INFORME DE ACCESIBILIDAD
“FACULTAD DE MEDICINA - FMED -
UNIVERSIDAD DE BUENOS AIRES”
FECHA: JULIO 2018

Ubicación:
Paraguay 2155 - Recoleta

1.1 Ingreso

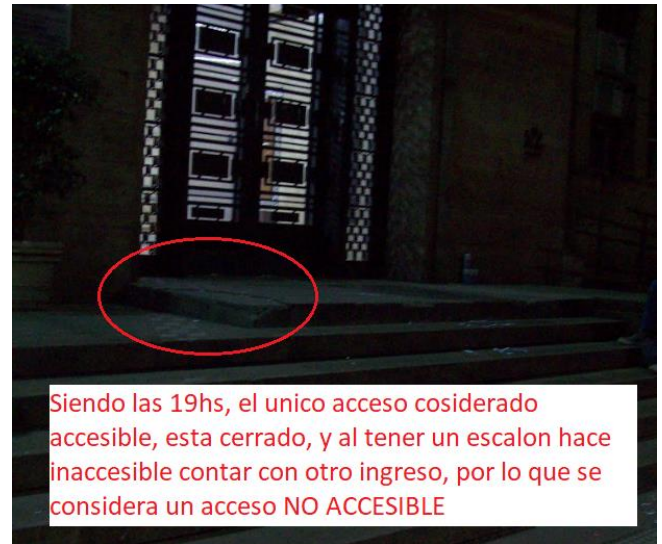
Comenzamos por el ingreso que se encuentra en la calle Paraguay 2155, este invita a todo el público como ingreso principal dejando el situado en la calle Uriburu como ingreso secundario. Cuenta con una rampa exterior que logra cumplir con la normativa, exceptuando que al llegar al nivel de PB hay un vacío muy peligroso para todos, especialmente para una persona con movilidad reducida en todo su espectro (SILLA DE RUEDAS/ MULETAS/ BASTON/ DISMINUCION VISUAL) ya que hay una diferencia a salvar de 1.00m.

Al igual que la puerta de ingreso debe permanecer abierta desde el inicio de actividades hasta el receso, ya que a las 19:00hs estaba cerrada, y como en el tramo de acceso exterior no está nivelado, sino que cuenta con un escalón que logra hacer un acceso inaccesible.

Acá se observa la **altura sin protección** de 1.00m. Considerando un riesgo para todo transeúnte especialmente para una persona usuaria de silla de ruedas.

El escalón agregado consideramos salvar por una deficiencia análisis de adaptación, sin haber considerado en obra las alturas a salvar con los contra pisos elaborados, una manera sería, empear todo el solado reduciendo el tramo de 1 escalón.

Esto se puede solucionar continuando la baranda con las mismas características en ese tramo.

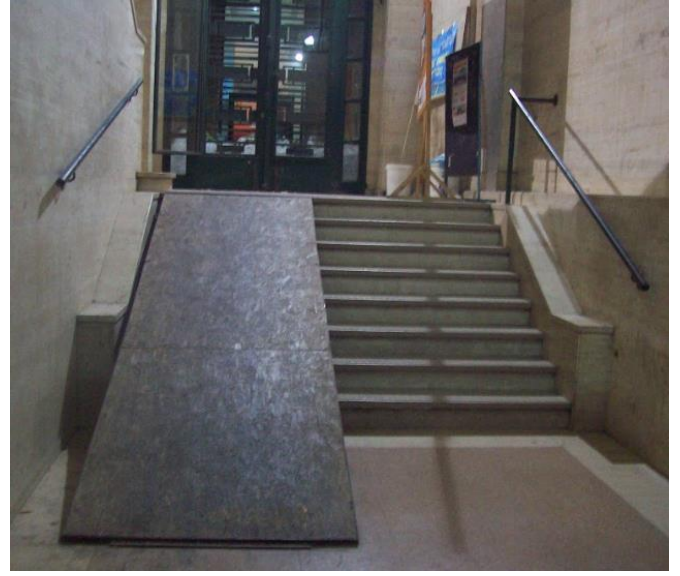
En la planta “baja” se observa que **cuenta con ascensores**, todos en funcionamiento, y cumplen con anchos efectivos de paso.

El acceso por URIBURU, NO es ACCESIBLE ya que no cuenta con el mismo nivel de acera e interior, presentando un escalón, al igual se encontró una rampa, “provisoria”, entendimos que no es para personas con movilidad reducida ya que implica un riesgo claro hacia la persona. Deducimos se usa para el ingreso de mercadería o para el alumnado que ingresa con bicicletas. Se debe prever un medio alternativo exclusivo para personas con movilidad reducida, ya sea por medio de una plataforma anexada a la escalera, tanto para subir como para descender al subsuelo. A modo de ejemplo se trasmite una imagen.

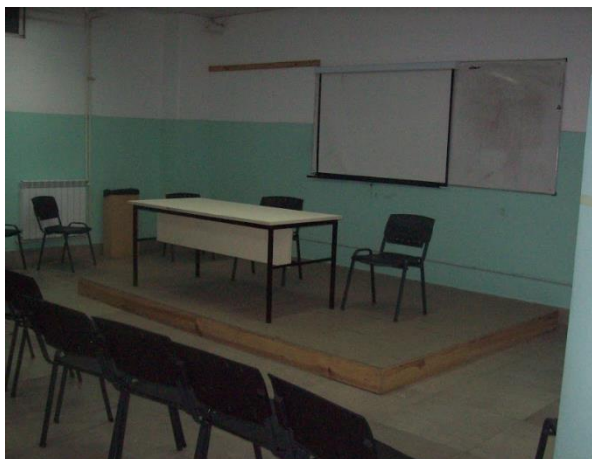
La **BIBLIOTECA** cuenta con 2 entradas, una a través de escalera, sin pasamanos, imposibilitando el acceso seguro para personas adultas, o con cierto grado de movilidad reducida, sumamos una cuestión de seguridad para todos, colocar el MATAFUEGOS a mitad del recorrido de escalera tiene a ser poco funcional y por demás antirreglamentario. La biblioteca cuenta con un cartel, el cual anuncia que hay un acceso en otro piso, por ascensor, cuando nos acercamos a este, estaba CERRADO haciendo un espacio NO ACCESIBLE.

*Una solución, dado el recorrido, sería instalar un elevador de sillar o una rampa que tome todo el largo del pasillo. Y en caso de no cumplir con la pendiente, anunciar con un cartel a nivel del pasillo que es **UNA RAMPA ASISTIDA**.
